愛知県長良川河口堰最適運用検討委員会

長良川河口堰開門調査に係る質問事項に対する回答等の依頼について

国土交通省中部地方整備局・水資源機構中部支社への 長良川河口堰開門調査に係る質問事項

**国土交通省中部地方整備局・水資源機構中部支社への
長良川河口堰開門調査に係る質問事項
(長良川河口堰の必要性等について)**

図 2014 年洪水ハイドログラフー国交省「水文水質データベース」に示されたデータをもとに作成

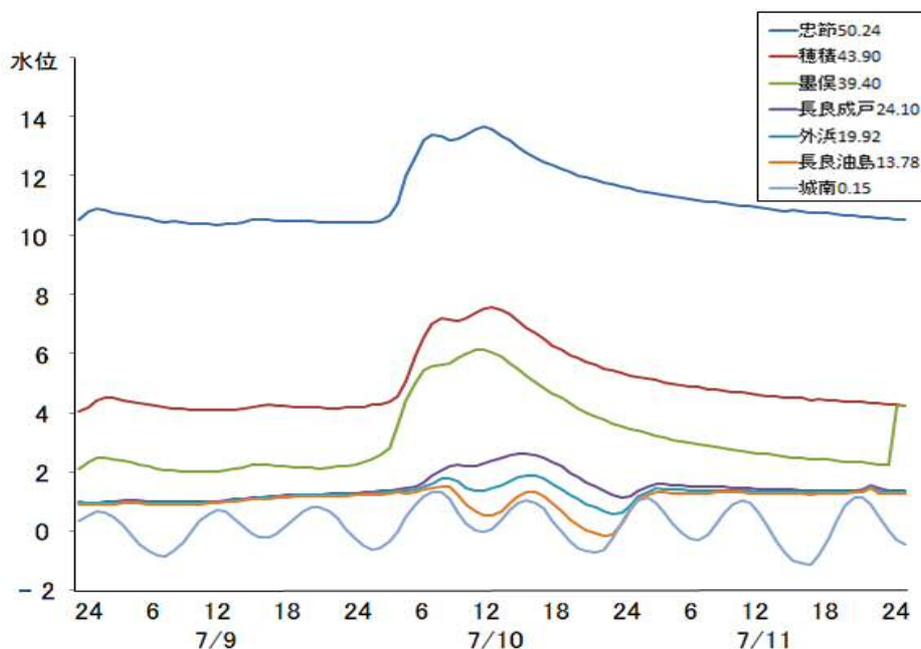
2014年7月10日、台風8号が伊勢湾沖を通過し、忠節(50.24K)で約 2000m³/s の出水があった。この時の水位観測所の水位記録を見ると、長良成戸(24.10K)までは河口堰によるせき上げの影響が及んでいるが、墨俣(39.40K)には及んでいない。また、7月10日の6時付近の満潮位が長良成戸付近まで遡上しているように見える。このことに関連し

- ①この時の河口堰ゲートの操作および放流量の状況を示していただきたい。
- ②河口堰より上流で塩分濃度を観測しているか。観測していればこの時の観測結果を示していただきたい。

図3・4-6 浚渫後の弱混合時の塩水遡上距離への流量の影響

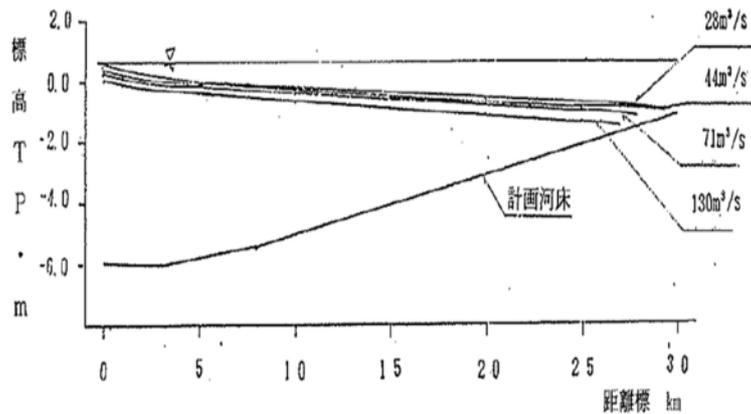
図3・4-6は、弱混合時の河川水位を小潮時平均満潮位とする TP0.64mの計算条件下で計算された結果である。このことに関連して次の事項に回答いただきたい。

- ①上記流量条件下での満潮時以外の予測結果はどうなっているか示していただきたい。
- ②また、強混合時の上記流量条件下での、満潮時～干潮時の各時の計算結果はどうなっているか示していただきたい。

図3・4-6は、観測値ではなく、上層淡水・塩化物イオン濃度0、下層海水・塩化物イオン濃度18,000 mg/Lという密度の異なる2層の向き合う流れとして計算されたものである。このことに関連して次の事項に回答いただきたい。

- ①長良川の観測結果では、月齢、河川流量に応じて、塩水の遡上距離、混合状態はどのようになっているか説明いただきたい。
- ②長良川の観測結果では、小潮時(弱混合時)において、図3・4-6の計算結果のように、

上記流量条件下において、上層淡水・塩化物イオン濃度 0、下層海水・塩化物イオン濃度 18,000 mg/L と境界をなし、先端まで楔状の 2 層流となっているか、お答え願いたい。

- ③図 3・4-6 の計算結果の信頼性は、この観測結果と比較して確認されているか。どのように確認したのか示されたい。
- ④鉛直方向（水深方向）の塩分予測計算結果と実測値がどの程度一致しているか、数値データを示していただきたい。図 3・4-6 に示されるように弱混合型についての予測はされているが、緩混合型については、予測されているか説明いただきたい。

図1 累積河積増と必要浚渫量の関係

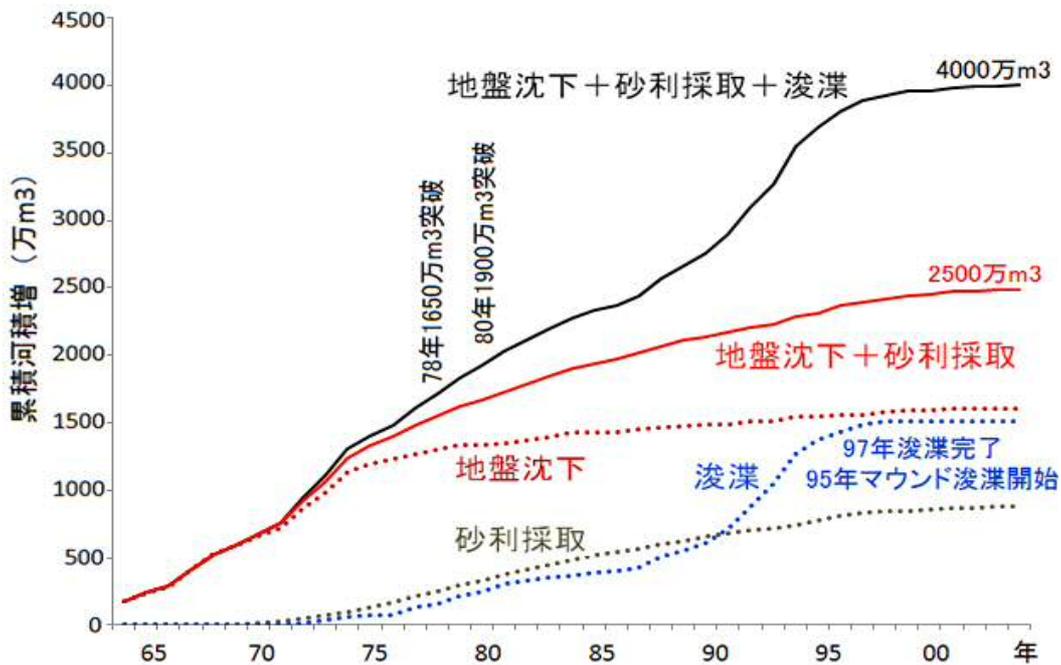
一方、国交省河川局による「木曾川水系河川整備基本方針・土砂管理等に関する資料(案)」(2007)には、図 1 に示すように、地盤沈下、砂利採取、浚渫による河積増が示されている。これらを必要浚渫量と比較すると、河口堰をつくらない場合の浚渫は不要であり、つくる場合でも少量でよかったことになる。

- ① 地盤沈下、砂利採取、浚渫による河積増は1978年に1719万m³、1980年に1927万m³に達しており、河口堰をつくらない場合の必要浚渫量を超えている。このことを把握していたか。
- ② 地盤沈下と砂利採取を合わせた河積増は2004年に2491万m³に達している。これを河口堰をつくる場合の必要浚渫量と比較すると、浚渫は約200万m³でよかったことになる。このことを把握していたか。
- ③ 平成元(1989)年時点に残る浚渫量を約1500万m³としながら、実績では約1000万m³である。途中で浚渫をやめた理由はなにか。
- ④ 浚渫を途中で止めたにもかかわらず、総河積増は約4000万m³になっており、河口堰をつくる場合の必要浚渫量約2700万m³を約1300万m³も上回っている。過剰な浚渫をしたと認識しているか。

図2 1970年河道に計画粗度係数を用いた場合の7500m³/sに対する水位計算結果

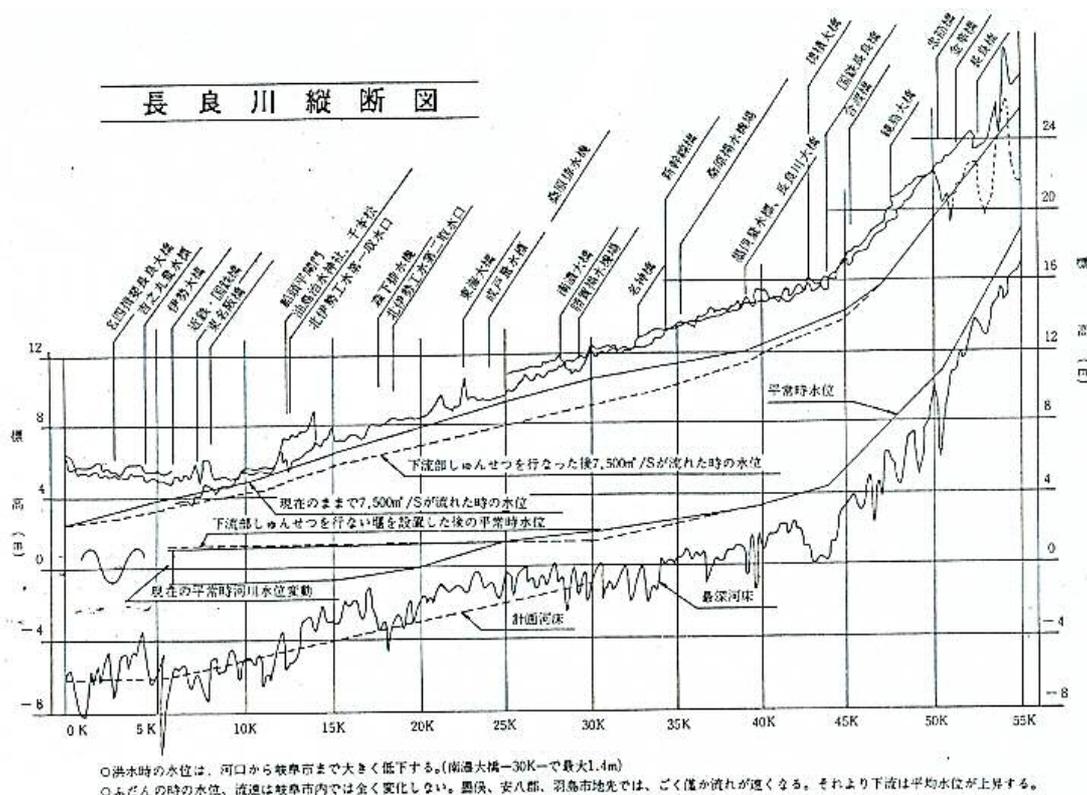
図2は、河口堰着工前に公表された唯一ともいえる水位計算例が水資源開発公団長良川河口堰建設所の「長良川河口堰」(1973)に示されたもので、70年河床を対象として当時の計画粗度係数を用いることにより7500m³/sが流れた場合の水位を計算している。これによると、河口から40km付近までの広範囲にわたって計画高水位を超えるが、計画河床まで浚渫すれば下回るようになっている。

①図2は、昭和47(1972)年時点の浚渫量の妥当性を示すものであるが、昭和38(1963)年、平成元(1989)年時点の浚渫量の算定に際し、同様の水位計算はしているか。

計算している場合は結果を示されたい。計算していない場合は浚渫量の妥当性をどのようにして確認したのか。

図3 現況流下能力と戦後最大規模の洪水流量の関係（長良川）

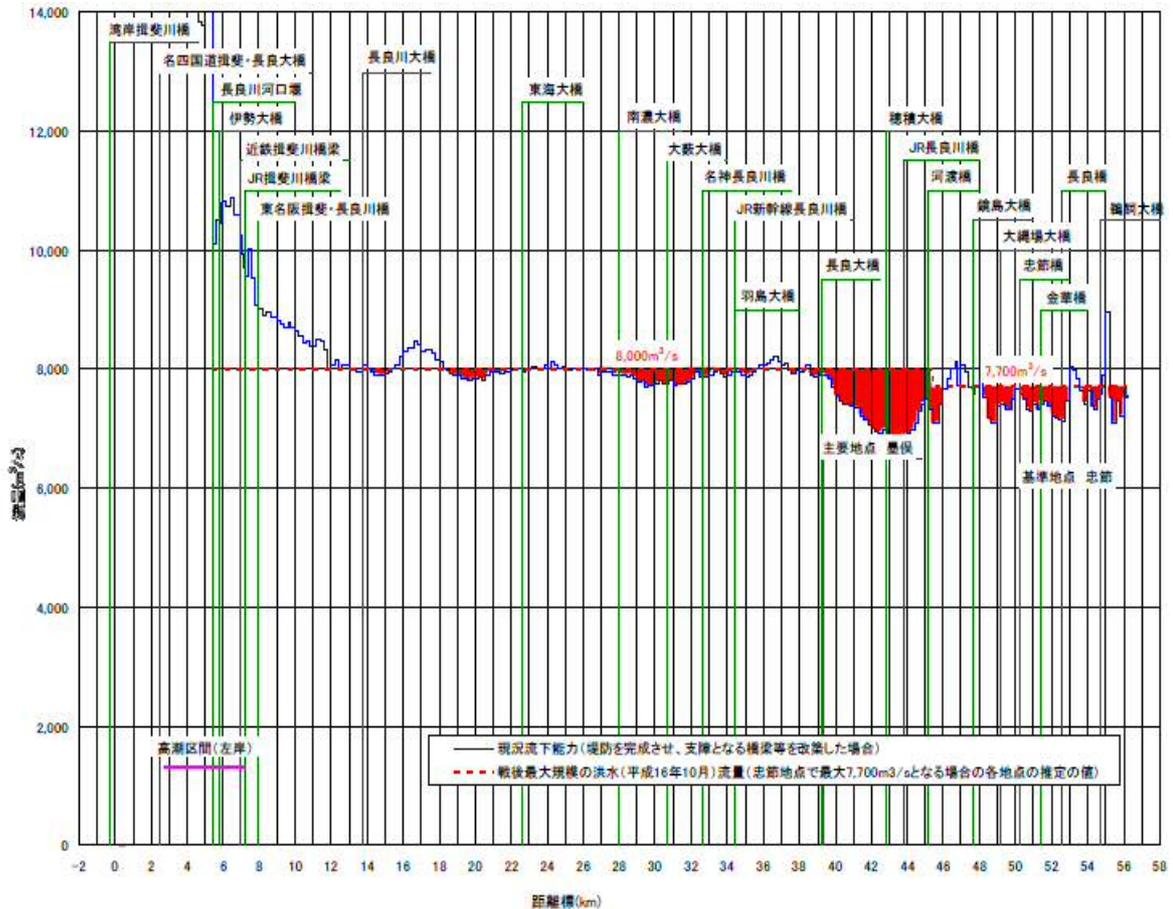
- ①平成 20 年 3 月に策定された木曾川水系河川整備計画によると、長良川の河道で受けもつ流量は、忠節地点 7700m³/s、墨俣地点 8000m³/s とすることを目標としているが、整備計画が達成されるのは何年後か。またその根拠となる行程表を示していただきたい。
- ②流下能力の評価方法を示されたい。また、堤防天端評価による流下能力を示されたい。
